Lista di controllo per la valutazione preliminare
(art. 6, comma 9, D.Lgs. 152/2006)

Valutazione preliminare ai sensi dell'art. 6, comma 9 del D.Lgs. 152/2006 relativa all'adeguamento tecnico migliorativo delle opere di connessione relative al "Progetto di un impianto agrivoltaico denominato "Impianto agrivoltaico Masseria Scianne", con una potenza di 30,722 MW e delle relative opere di connessione alla RTN, da realizzarsi nel Comune di Nardò" Società proponente: SUNCO SUN YELLOW S.r.l. con sede legale alla Via Cappuccio n. 12, 20123 Milano (MI), C.F./P.IVA 12799140962.

Figura 1. Dettaglio della parte finale del tracciato di cavidotto autorizzato in VIA (lunghezza complessiva 4.032 m).

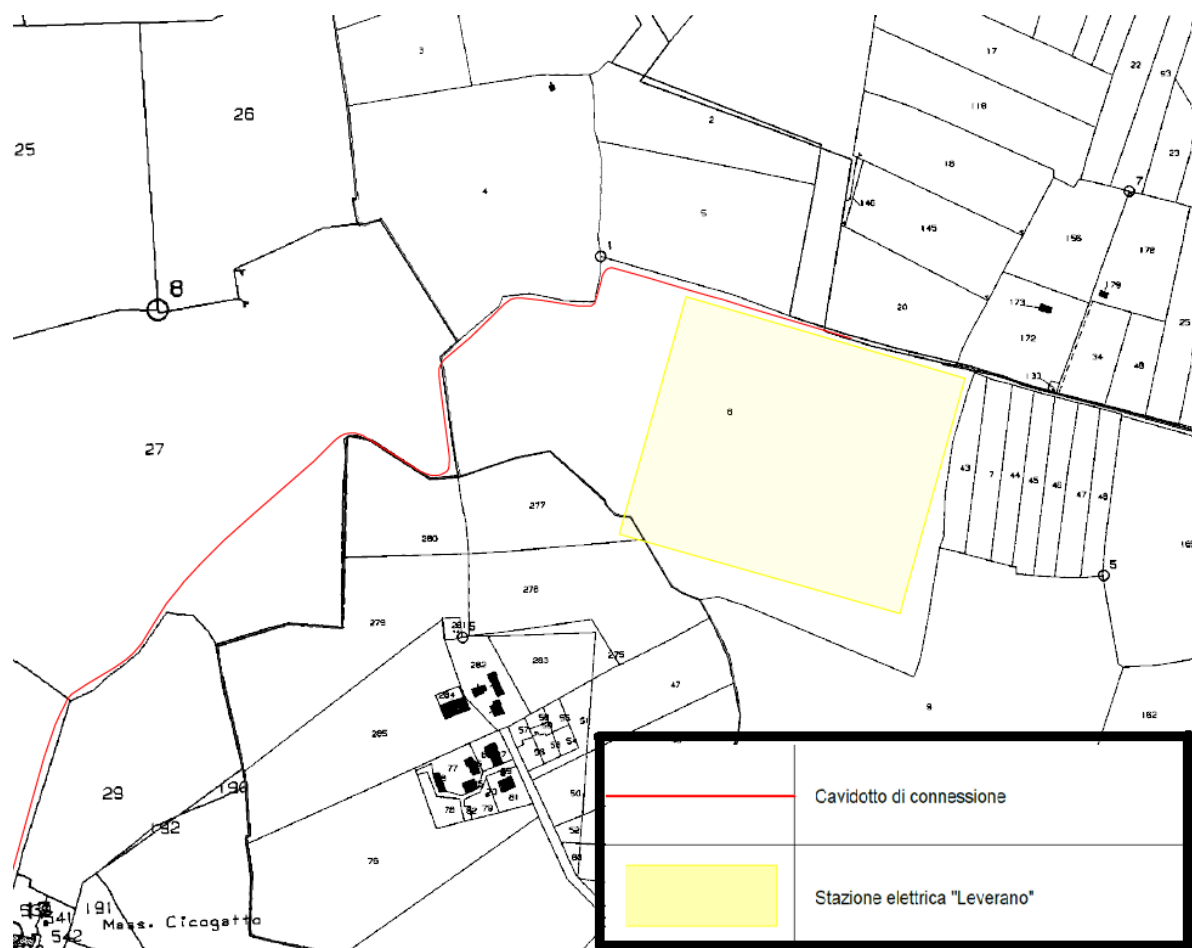
– la variazione interessa esclusivamente la porzione finale del percorso, dove il cavidotto, invece di fiancheggiare la stazione sul lato nord come previsto nel progetto autorizzato, si sviluppa ora lungo il lato ovest per poi raccordarsi al punto di allaccio sul fronte est, in corrispondenza del nuovo stallo utente;

– a seguito del benessere relativo all'ampliamento della SE "Leverano" a 36 kV e della disponibilità operativa del nuovo punto di consegna, l'allaccio avviene in un punto più prossimo, con conseguente riduzione della lunghezza complessiva del cavidotto da 4.032 m a 3.768 m (-264 m, pari a circa 6,5%), senza modifiche delle caratteristiche tecniche e funzionali della connessione (terna 3 × 1 × 240 mm² Cu – 36 kV).

Figura 2. Dettaglio della parte finale del nuovo tracciato di cavidotto da sottoporre a Valutazione Preliminare (lunghezza complessiva 3.768 m).
